改善箇所説明図 ①

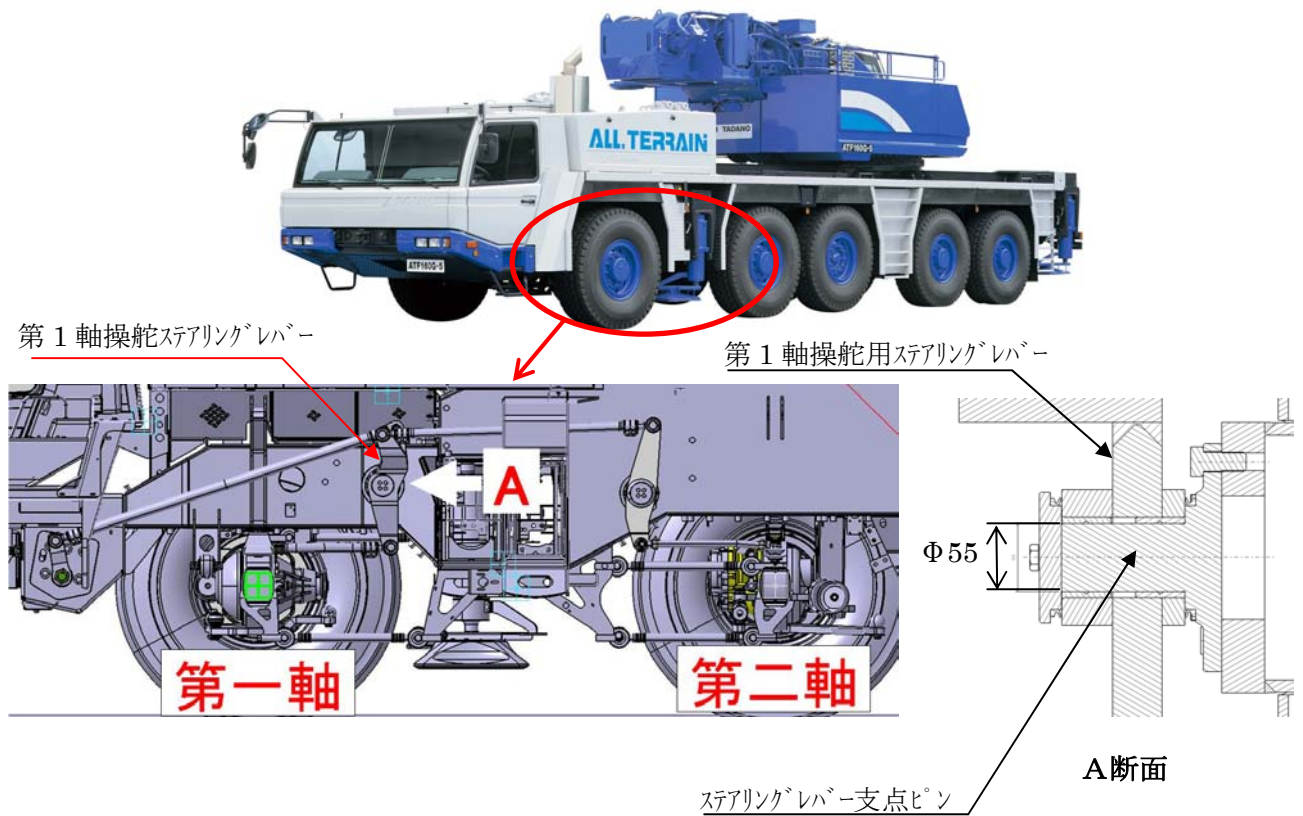
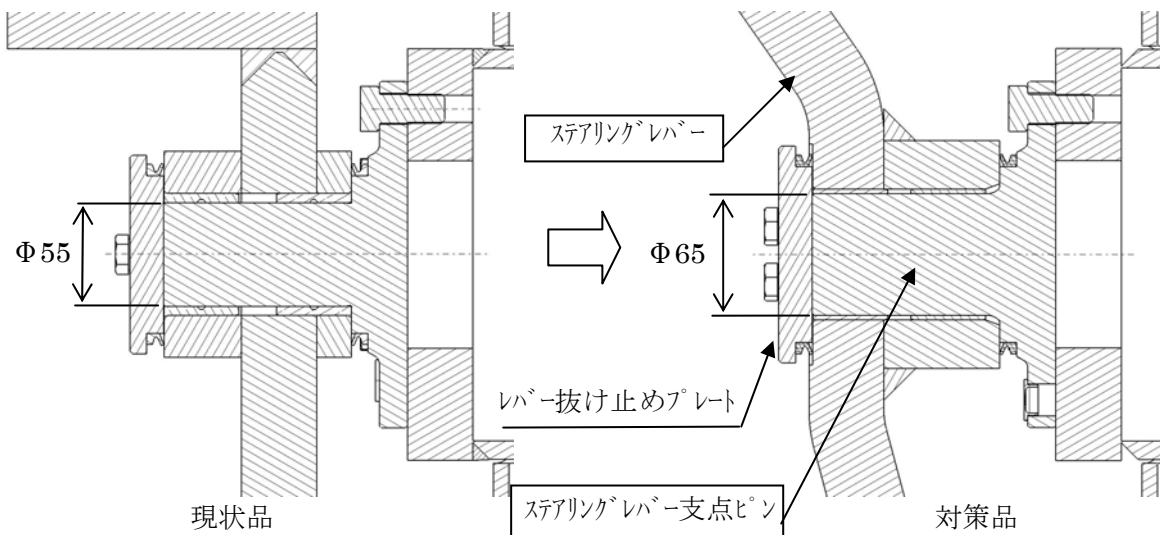
基準不適合箇所

かじ取装置の第1軸操舵用ステアリングレバー支点ピンにおいて、疲労強度が不足しているため、当該ピンに亀裂が入るものがある。そのため、そのままの状態で使用を続けると、当該ピンが折損し操舵不能となるおそれがある。

改善内容

全車両、第1軸操舵用ステアリングレバーと支点ピンを対策品に交換する。

識別：レバー抜け止めプレートに白色ペイントを塗布する。
